La Défense, le 12/12/2025

Réf : SEVS 25-12-210 / 005563/A P

AVIS DE L'AUTORITÉ ENVIRONNEMENTALE
relatif au projet de construction d'un centre pénitentiaire sur le territoire
de la commune de Crisenoy (77)

(2eme avis)

Figure 2 – Schéma de principe d'un établissement pénitentiaire (étude d'impact p. 59)

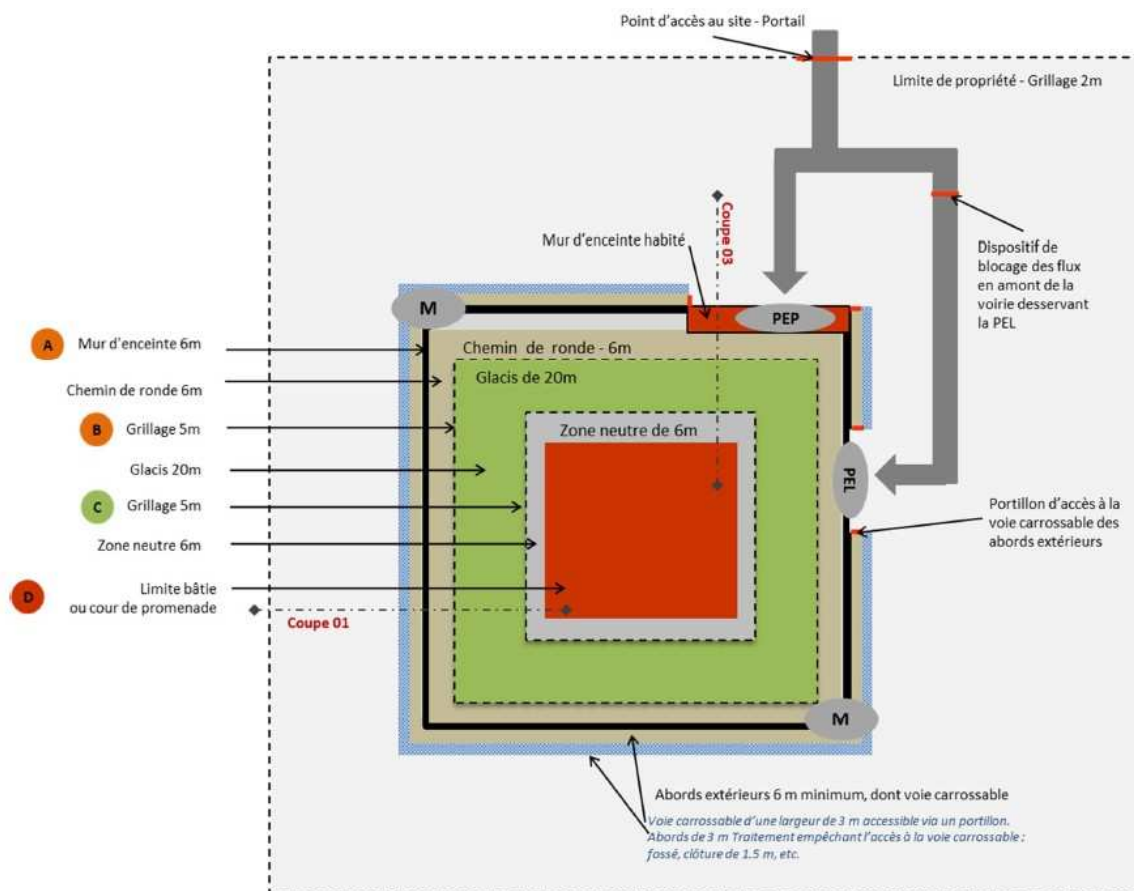
L'autorité environnementale recommande de préciser, dès que possible, la description des aménagements qui seront réalisés, en particulier les dimensions et la localisation des bâtiments.

Figure 3 - Situation projetée avec la maison d'arrêt, la ZAC des Bordes et le projet de contournement routier

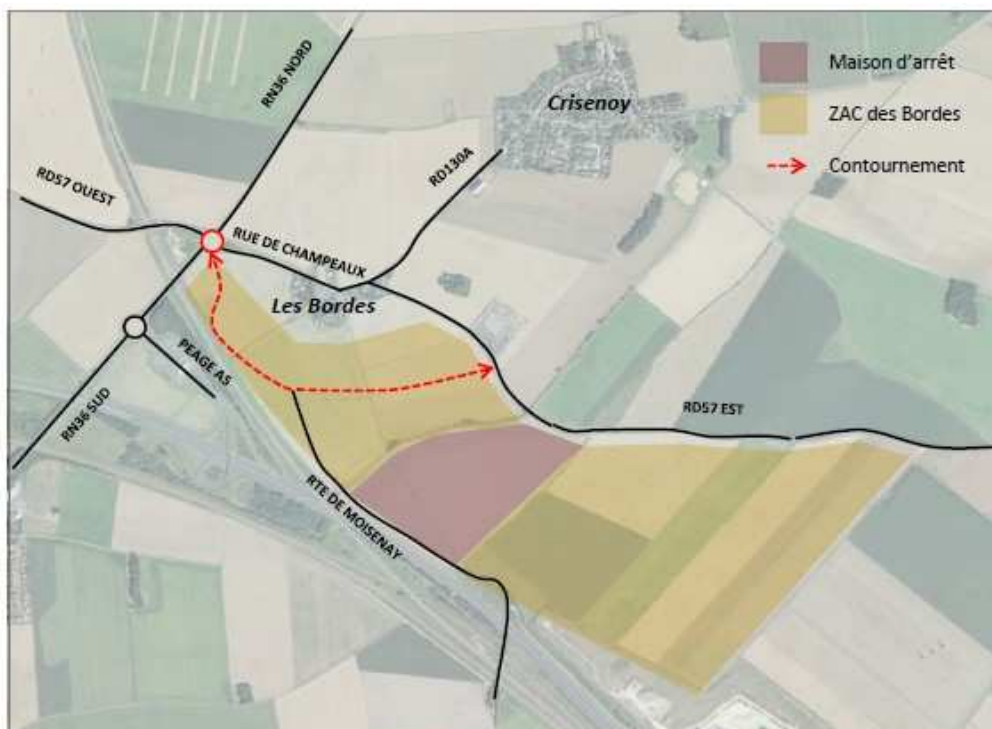
Le projet de centre pénitentiaire étant présenté comme distinct du projet de la ZAC, l'autorité environnementale avait demandé dans son premier avis une révision du périmètre de l'étude d'impact du centre pénitentier pour y inclure les travaux nécessaires à la viabilisation du site (notamment pour l'accès à l'eau potable). L'étude d'impact actualisée n'a pas intégrée ces éléments.

L'autorité environnementale recommande de justifier le périmètre du projet au sens de l'évaluation environnementale et notamment son articulation avec la ZAC et d'en tirer les conséquences par l'actualisation de son évaluation environnementale.
